Dans le cadre de la consultation des personnes publiques, services ou commissions intéressées déposée par la Société TSE relative au dépôt de permis de construire relatifs à un projet de parc agriphotovoltaïque situé sur les Communes de Blaisy-Bas, Blaisy-Haut et Trouhaut, vous m'avez saisi pour avis, sur ce projet.

En ce sens, sur ce projet de parc agriphotovoltaïque, le Conseil Départemental de la Côte-d'Or émet **un avis favorable assorti des prescriptions liées aux problématiques d'infrastructures routières rappelées en annexe.**

Projet photovoltaïque sur les Communes de Blaisy-Bas, Blaisy-Haut et Trouhaut

Contraintes et servitudes au regard des compétences
du Conseil Départemental de la Côte-d'Or

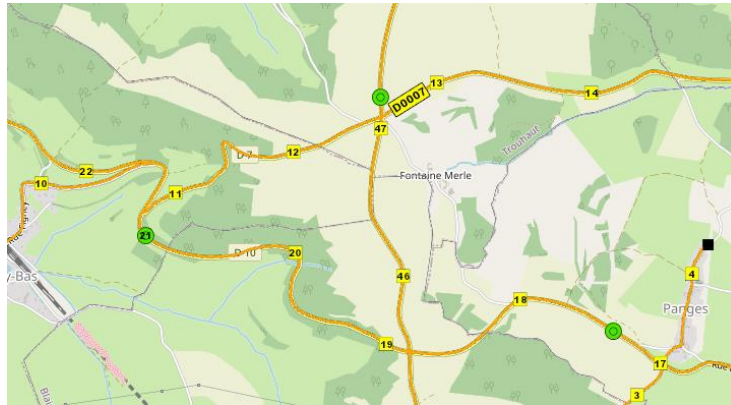
Au regard des RD16 et RD 7 limitrophes du périmètre d'étude, il conviendra, d'une part, de soumettre l'implantation de la centrale photovoltaïque à l'avis des Services Départementaux, d'autre part, de prévoir une marge de recul suffisante (d'un *minima* de quatre mètres par rapport à la limite du domaine public), par rapport aux voiries départementales présentes dans le secteur, afin d'assurer la sécurité vis-à-vis de la circulation sur ces RD.
